Informe: LM-INF-IC-D-008-2020

Fiscalización del contrato de la Red Vial Nacional de Lastre, Zona 4-1: Ruta Nacional 329 (SC. 10852) 2018LA-000020-0006000001

INFORME DE AUDITORÍA TÉCNICA EXTERNA

LM-INF-IC-D-008-2020: “Fiscalización del contrato de la Red Vial Nacional de Lastre, Zona 4-1: Ruta Nacional 329 (SC. 10852) 2018LA-000020-0006000001”.

Figura 9. Cierre temporal en el frente de trabajo de conformación de cunetas, operarios regulaban el paso mediante señas a la distancia. Ubicación: Ruta Nacional 329, km 4+945. Sección de control 10852, San Rafael de Plataneros - Las Mesas (RN 224). Fecha: 28 de agosto de 2019. Fuente: LanammeUCR

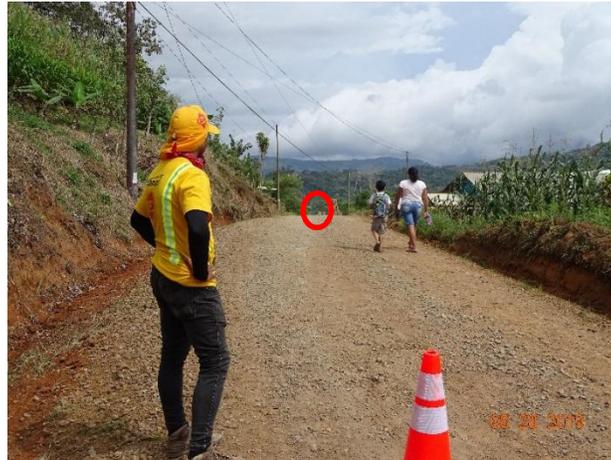
El segundo frente de trabajo identificado por el Equipo Auditor, correspondió a trabajos de conformación de cunetas en tierra. En este caso había un cierre temporal con paso regulado. Los operarios que regulaban el paso de vehículos, no contaban con banderas ni radios para comunicarse, por lo que el paso se regulaba mediante señas manuales a la distancia, tal como se muestra en la Figura 9.

El plan de manejo de tránsito propuesto por la empresa contratista y el Manual Técnico de Dispositivos y Control Temporal de Tránsito del MOPT indican que, con el método de abanderamiento, los abanderados deberán ser capaces de comunicarse verbalmente o por medio de señas en distancias cortas que permitan la visibilidad en ambos extremos.

Figura 11. Configuración típica de control de tránsito para un carril en una vía de dos carriles con doble sentido de circulación. Fuente: MOPT, 2015.

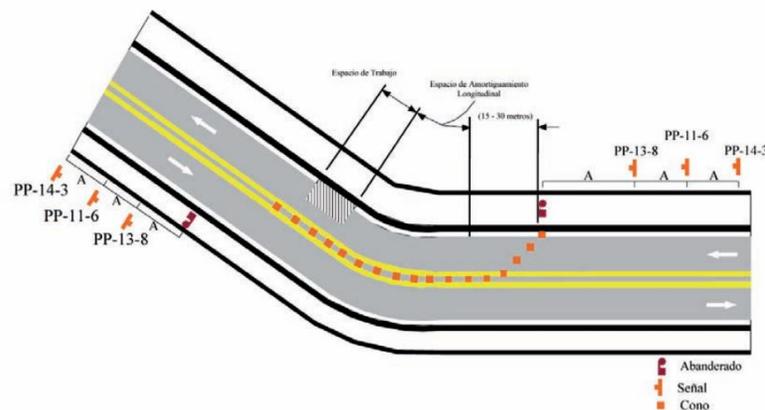
Sobre la condición evidenciada en este frente de obra, se debe indicar que el escenario observado corresponde a una configuración típica de control de tránsito para un carril en una vía de dos carriles con sentido doble de circulación, la cual está regulada por la Figura 7 del plan de control de tránsito y la Figura 9 del Manual Técnico de Dispositivos y Control Temporal de Tránsito del MOPT que se muestra en la Figura 11.

Como se muestra en la Figura 11, la configuración típica de esta zona de trabajo, requiere el empleo de abanderados para regular el tránsito, por lo que, existe un incumplimiento respecto al personal necesario para regular el paso de vehículos por la zona de trabajo observada en sitio.

Figura 25. Paso de alcantarilla sin protección de márgenes, estacionamiento 4+070. Fecha: 28 de abril de 2020.

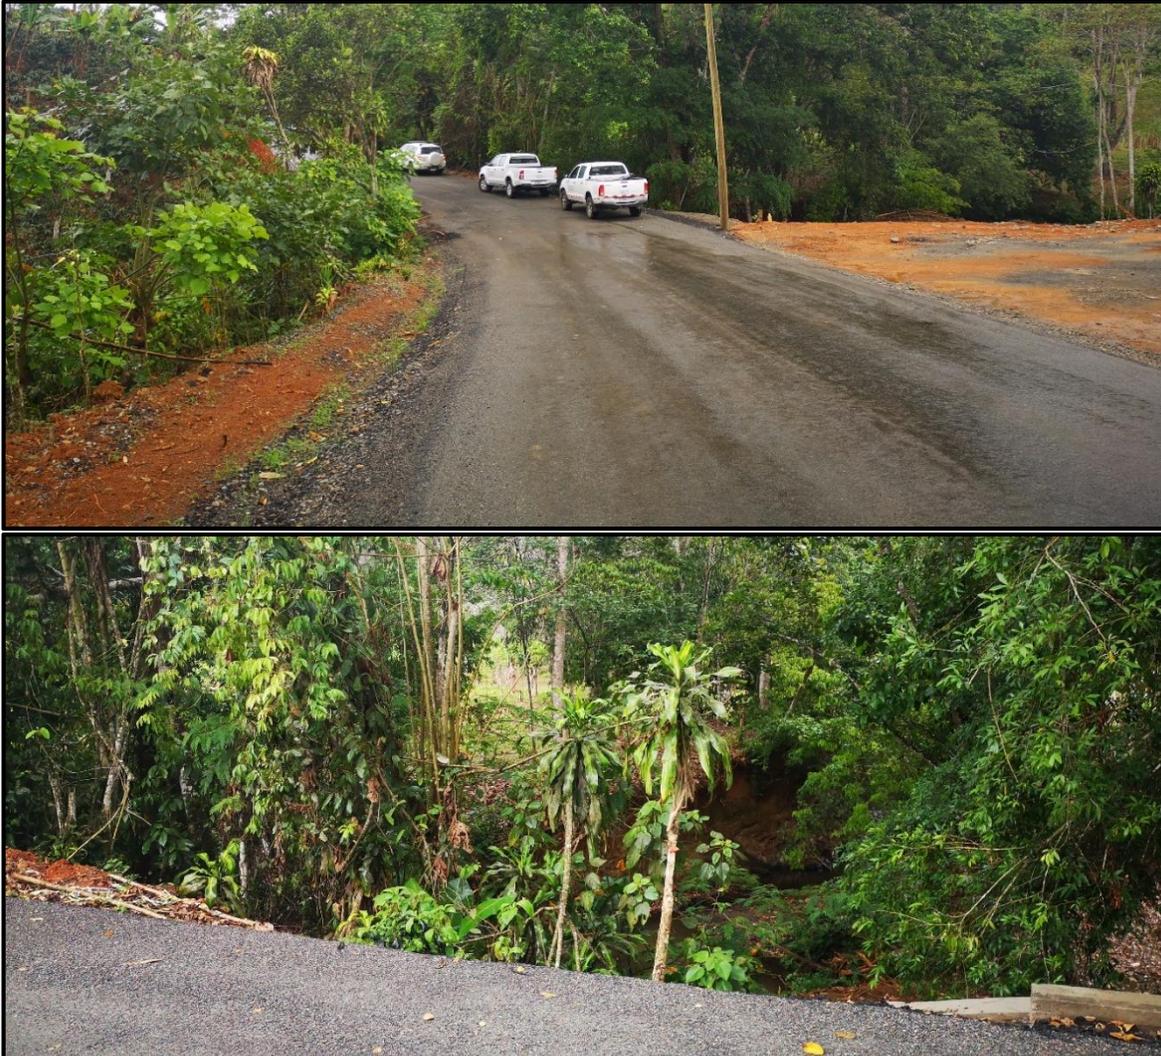
En la Figura 25 se observan las márgenes de un paso de alcantarilla, este se ubica en la sección de menor elevación, presenta aproximaciones con pendientes que propician elevar la velocidad de operación al alcanzar la zona de menor elevación y, además, la visibilidad es deficiente, ya que se ubica en una curva horizontal. No se evidenciaron señales que alerten a los usuarios ante la presencia del paso de alcantarilla, ni de la presencia de curva o pendientes pronunciadas.

Ante el riesgo de salida de vía presente en los puentes y pasos de alcantarilla, se recomienda a nivel general el uso de delineadores que permitan alertar a los usuarios ante la presencia de los puentes, así como mejorar la iluminación en caso posible. Además, se debe dotar a los puentes, pasos de alcantarilla y sus respectivos accesos de sistemas de contención vehicular diseñados según el Manual SCV: Guía para el análisis y diseño de seguridad vial de márgenes de carreteras, Decreto N° 37347-MOPT.

Figura 29. Planta y perfil estimados de la RN.329
Fuente: Adaptado de Google Earth.

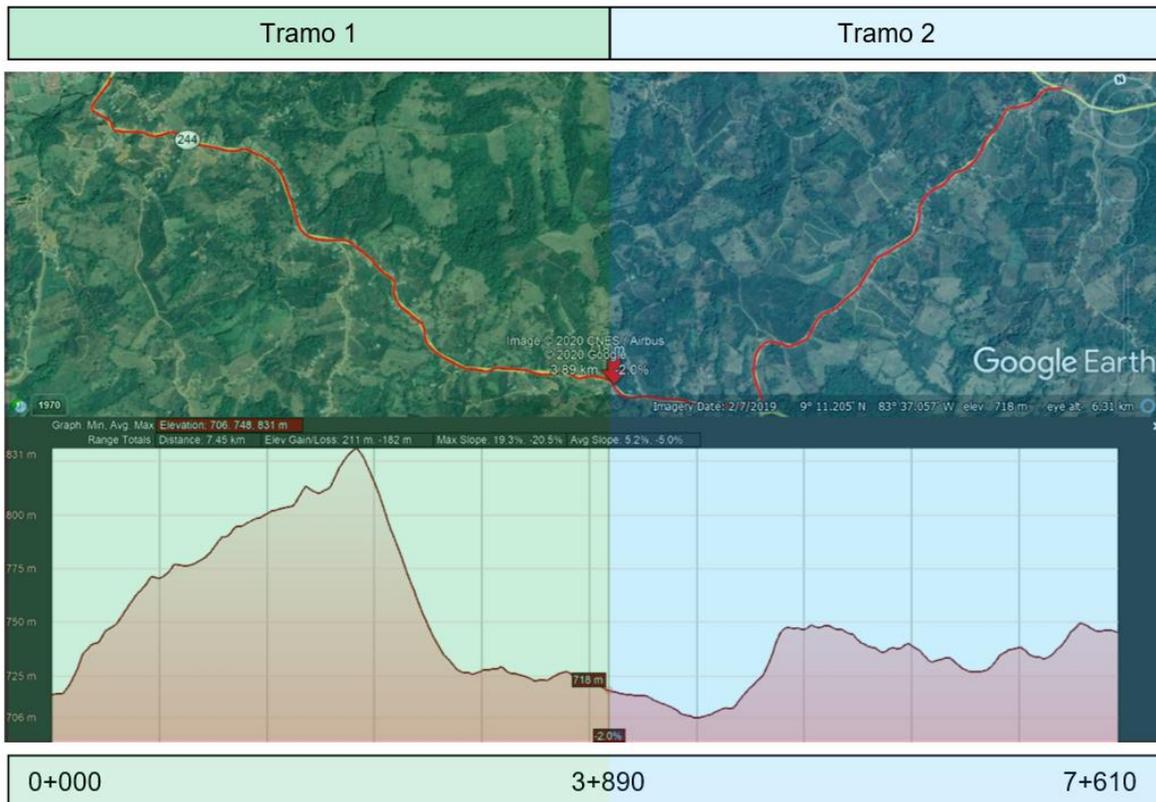
De acuerdo con lo anterior, el Equipo Auditor realizó el ejercicio de graficar el trazado del camino para estimar su perfil, como se muestra en la Figura 29. Se puede observar que todo el camino presenta un alineamiento horizontal con curvas de radio variables y tramos rectos, mientras que el alineamiento vertical del Tramo 1 presenta secciones con mayores pendientes y más largas que el Tramo 2, donde se observan columpios frecuentes, pero más cortos. Este análisis indica que las características de la ruta en el Tramo 1, justifican la estabilización de la capa de material de perfilado, de igual forma que se realizó en el Tramo 2.

Figura 30. Análisis de granulometría del material perfilado utilizado en la RN.329.
Fuente: LanammeUCR.

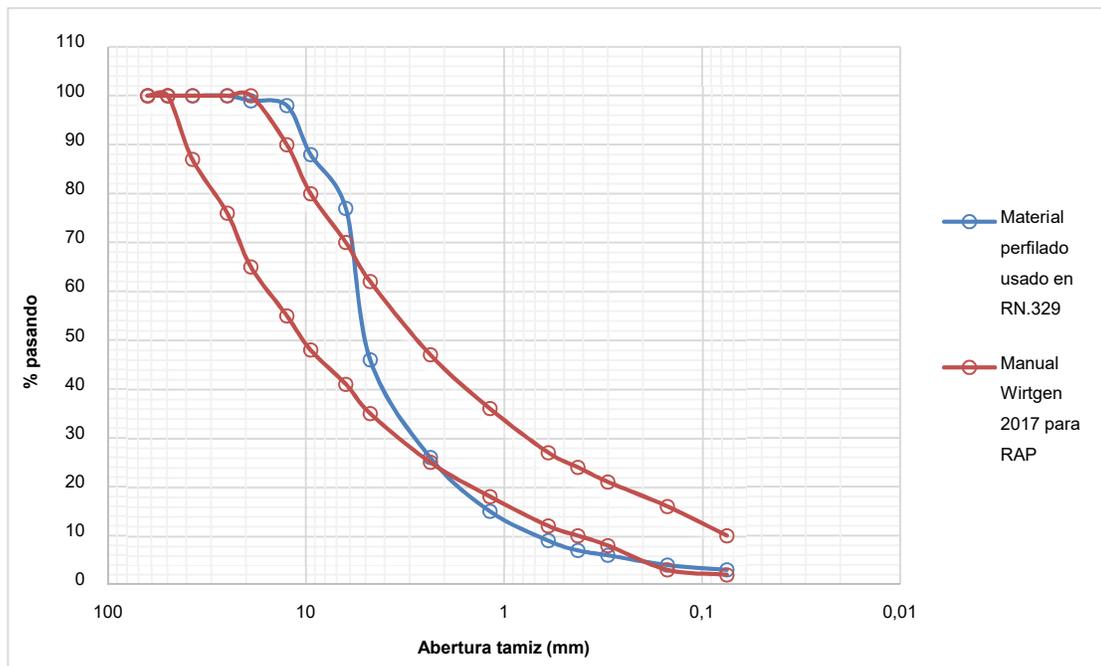
Los ensayos de granulometría realizados en el LanammeUCR indican que la muestra de material de perfilado utilizado en la RN. 329, es más fina de lo requerido entre las mallas 1/4" (6,3mm) y 1/2" (12,5mm) y le falta contenido de finos entre las mallas No.16 (1,18mm) y No.50 (0,3mm). En ambos casos, la comparación se realiza respecto a la granulometría recomendada por el Manual Wirtgen para estabilización de material perfilado de mezcla asfáltica (RAP) con emulsión asfáltica, como se muestra en la Figura 30. Esto podría ocurrir porque la fuente del material de perfilado es más fina o con una leve segregación, ya sea en el apilamiento, transporte o colocación del material.

Lo anterior se podría corregir homogenizando el material en el apilamiento o colocación y el aporte de una baja proporción de agregado fino (arena o polvo de piedra) para contribuir a la formación de la pasta durante la estabilización con emulsión asfáltica de rompimiento lento. La falta de fracción fina en los materiales recuperados de mezcla asfáltica estabilizados con emulsión asfáltica puede volverlos susceptibles a deformación permanente ante las cargas del tránsito vehicular y daño por humedad.

Fotografía 1. Control temporal de tránsito Ruta Nacional 329.

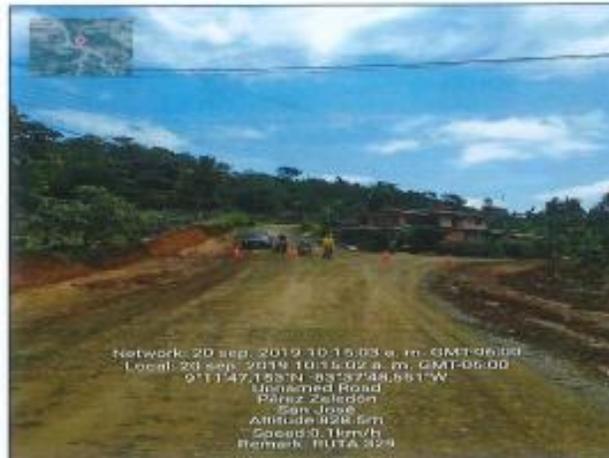
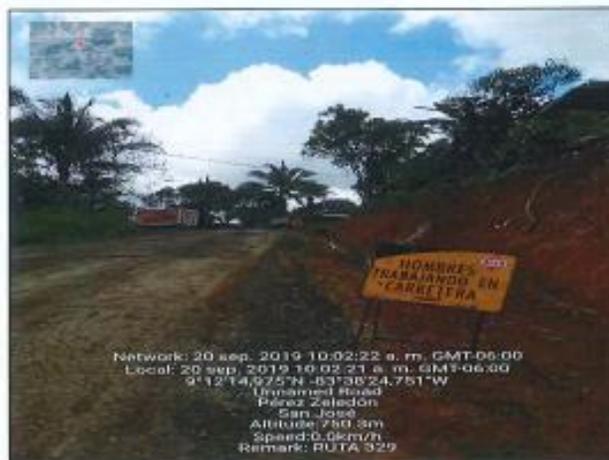
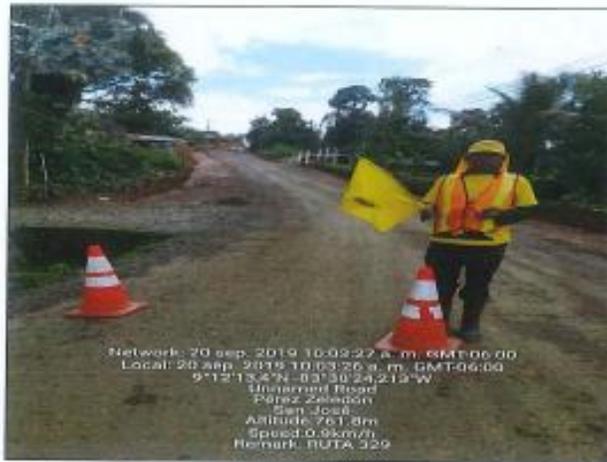
Con respecto a este punto, tal y como se dejó en manifiesto en el oficio AV(4-1)-2019-221 del 23 de setiembre del 2019, el día 28 de agosto del 2019 fue la fecha en la cual aumentó la cantidad de frentes a más de uno, ya que hasta el día 27 de agosto sólo se tenía el frente de descuaje de árboles.

El día 28 de agosto, el inspector comunicó a la oficina de forma verbal la necesidad de dispositivos de seguridad suficientes para la cantidad de frentes, entre ellos rotulación vertical, uniformes

Lo señalado por la Administración en el descargo sobre este Hallazgo no modifica el contenido del informe, pues lo aportado por la Administración ya había sido contemplado en el cuerpo del informe.

Fotografía 6. Tramo del 0+000 al 0+300 a inicios de la ejecución del proyecto.

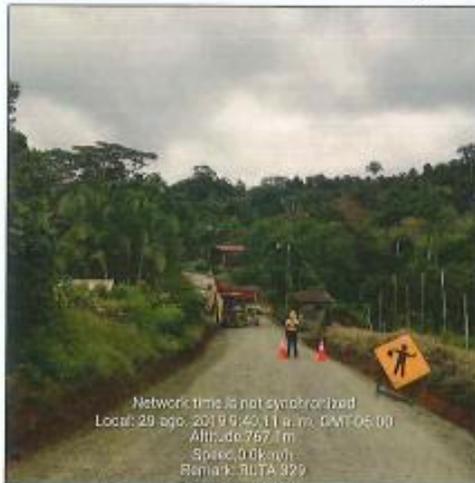
En las fotografías 6 y 7, se pretende mostrar la ruta a inicios de la ejecución del proyecto en donde la presencia de polvo era permanente.

Fotografía 11. Señales verticales reinstaladas posterior a la ejecución del proyecto.

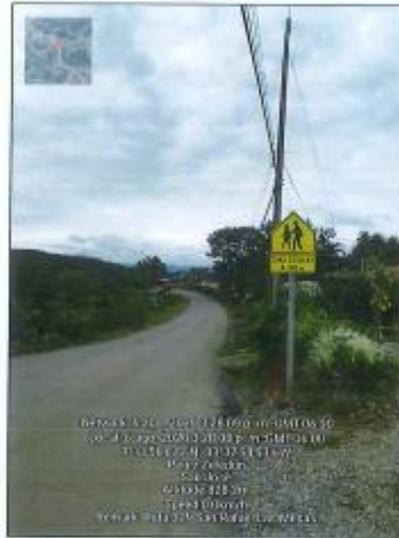
Fotografía 10. Señales verticales reinstaladas posterior a la ejecución del proyecto.

Ante lo señalado por la Administración en esta Observación, se procede a indicar en el contenido del informe que, posteriormente, en el acta de recepción preliminar, la Administración le solicitó al contratista el levantamiento de las señales verticales removidas para la ejecución del proyecto.
